Acuerdo 941 Por el cual se aprueba la incorporación del cambio en los límites de generación y absorción de potencia reactiva de las unidades 1 a 3 de la planta de generación San Francisco y las respectivas curvas de carga

941

2 Marzo, 2017

Curva de cargabilidad unidades 1 a 3 San Francisco

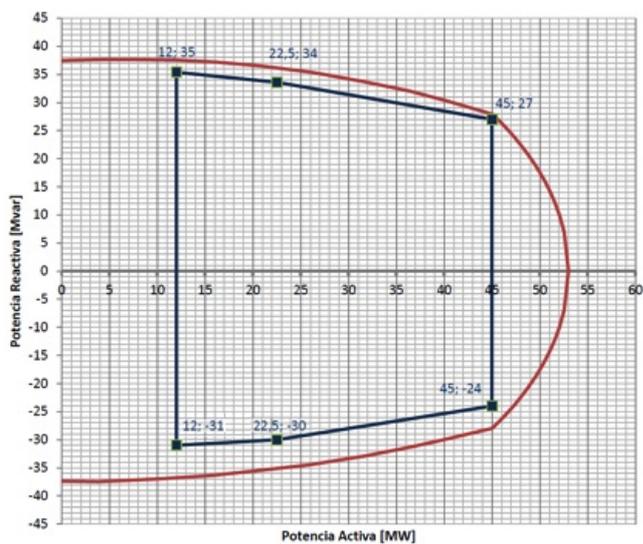
- 1 Aprobar la declaración de una nueva curva operativa de carga de las unidades 1 a 3 de la planta de generación San Francisco, en las que se define la capacidad para entrega y absorción de potencia reactiva de la unidad en función de la potencia activa generada.

Unidades 1 , 2 y 3

Sobreexcitación		Subexcitación	
P [MW]	Q [Mvar]	P [MW]	Q [Mvar]

45	27	45	-24
22.5	34	22.5	-30
12	36	12	-31
